Van: [redacted]
Verzonden: vrijdag 13 juli 2018 14:51
Aan: [redacted]
Onderwerp: betreft terrasvergunning hotel de L'Europe

U heeft een terrasvergunning aangevraagd voor hotel de L'Europe.
Ik heb geprobeerd u telefonisch te bereiken omdat ik naar aanleiding van uw aanvraag nog wat vragen heb.

Betreft: **Terrasvergunning** **Correspondentienummer: 2018-1545110**

Nieuwe Doelenstraat
Binnenamstel
Amstel
perceel G6553 nr.2 / 4
perceel G2675 nr.6
perceel G6729 nr.8
perceel G2677 nr.10
perceel G5917 nr.12 / 14

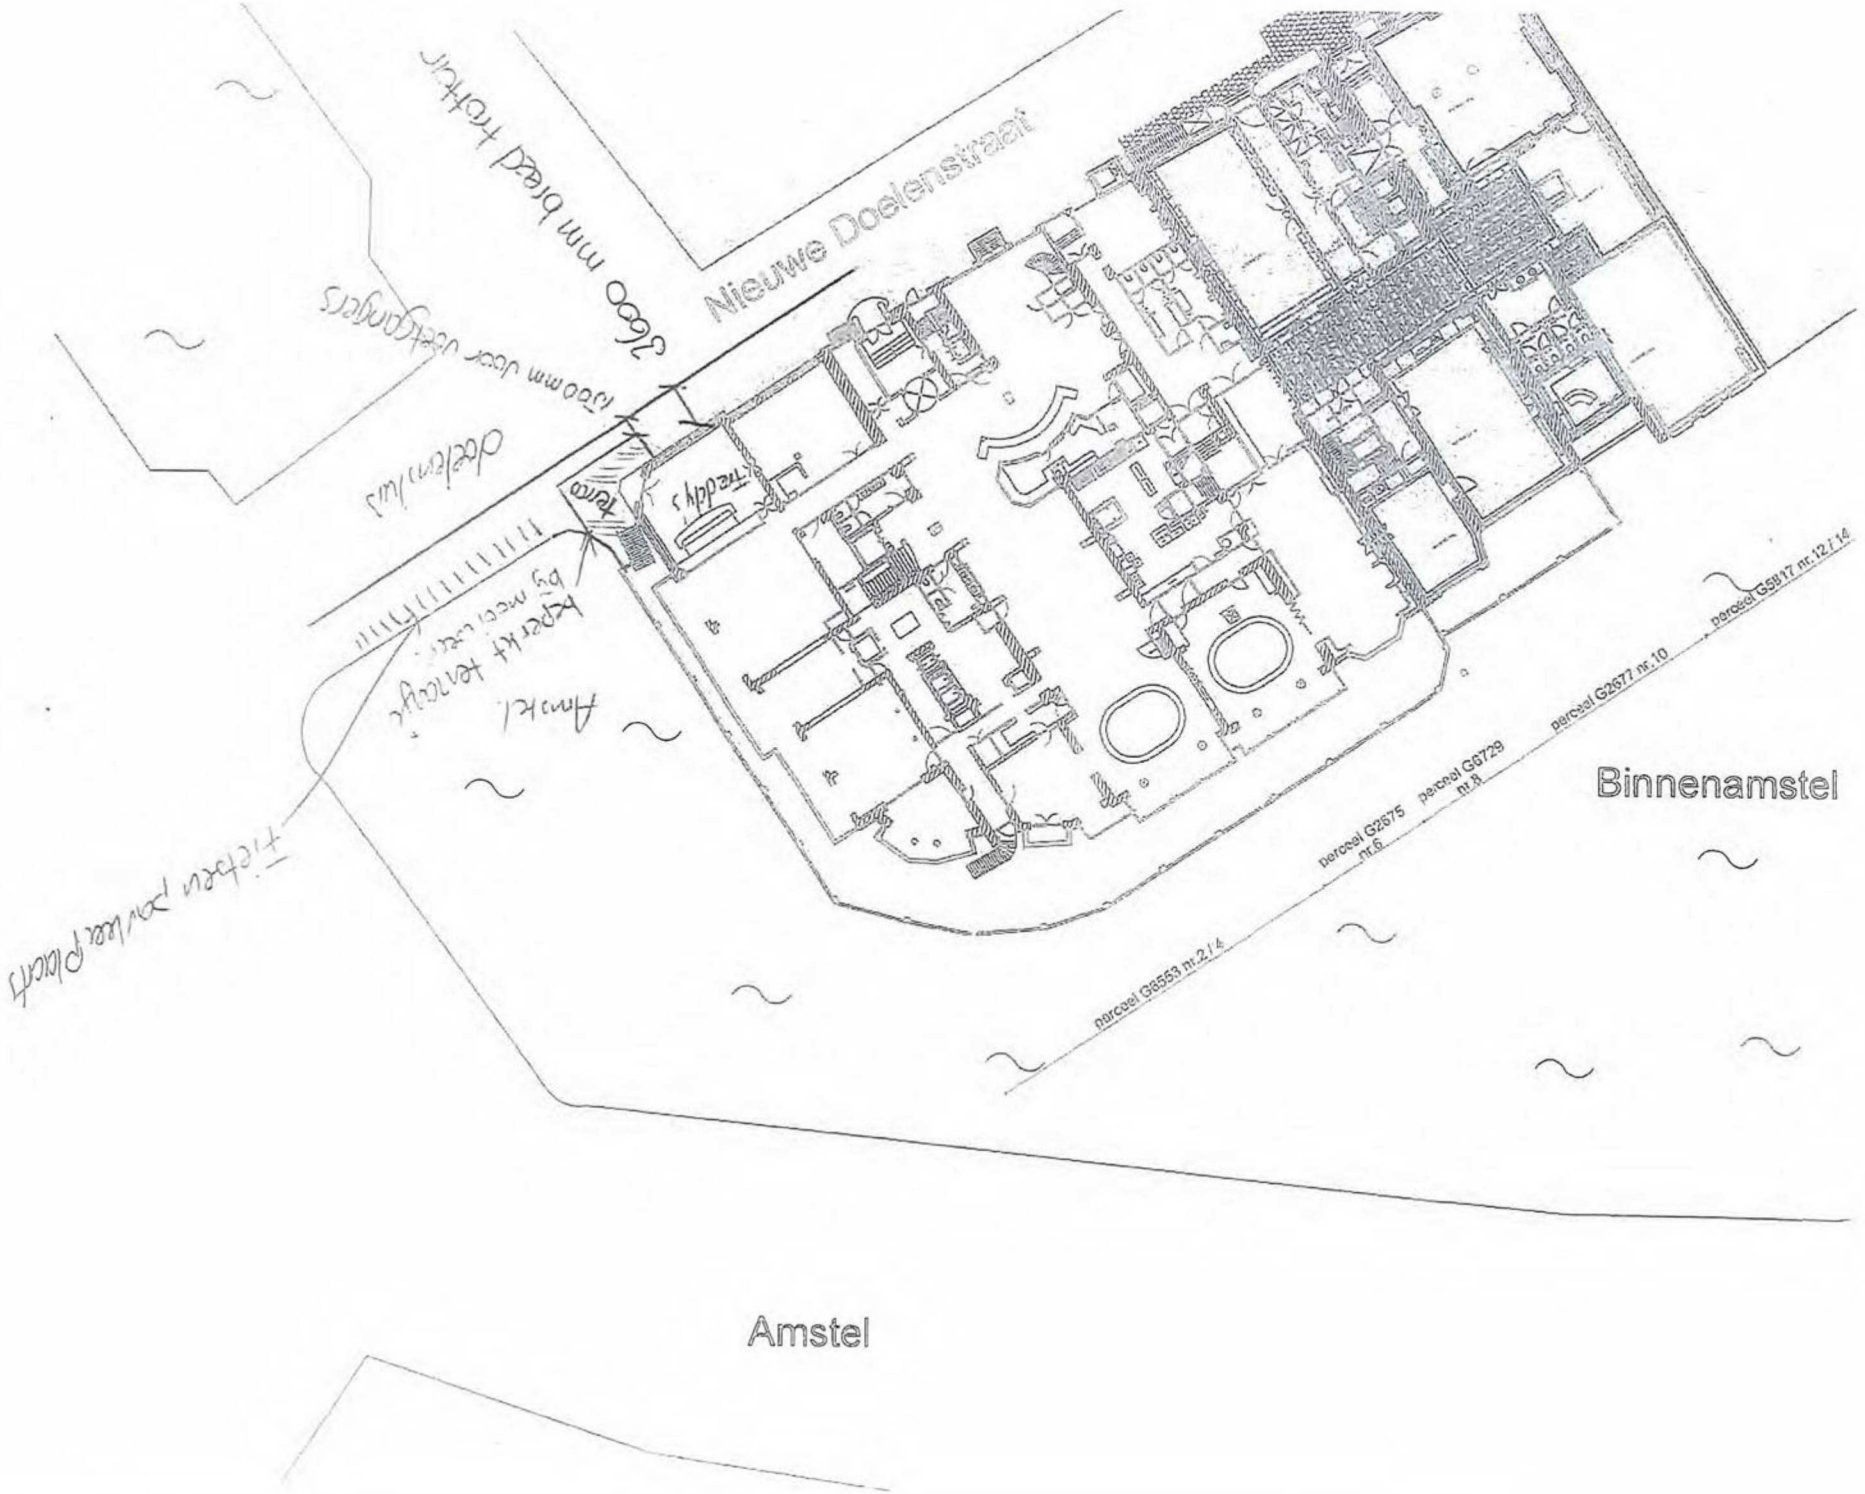
- Graag alle maten duidelijk op de tekening weergeven. Denk aan: hoe breed/lang wordt het terras op het trottoir en bij de gevel? Hoeveel doorloopruimte op het trottoir blijft er over? De diepte van het terras? De maten van de deuren ingetekend?

- Heeft u al contact gehad met de gebiedsbeheerder?
- Een foto van de huidige situatie (met trottoir en gevel).
- Er is een trap naar beneden, wordt dit geblokkeerd door het terras? Is dit brandveilig en de vluchtroute bij brand? Waar is de opstelplek voor de brandweer?

- Het is niet toegestaan om deuren te blokkeren met het terras. Uit de foto blijkt dat er een deur is op de plek dat u heeft aangegeven. Kunt u dit aanpassen op de tekening?
  De beleidsregel is dat het terras niet de entree/de toegang en/of nooduitgangen mag blokkeren. Kunt u aangeven of dit terras niet voor de toegangsdeur van 'Freddy's' is?

- Kunt u alle deuren, nooduitgangen en overige bijzonderheden van de gevel (bijvoorbeeld opstapje bij de deur) weergeven op de tekening?
- Is het mogelijk om toezicht te houden vanuit de horecazaak op het terras?

Bijgevoegd een tweetal tekeningen met de maten en locatie van het terras in aanvraag.

In deze situatie blijven de vluchtwegen vanuit Freddy' s en het terras aan het water vrij van obstakels.

De opstelplek voor de brandweer is voor huisnummer 6-8, het aan te vragen terras bevindt zich voor huisnummer 2.
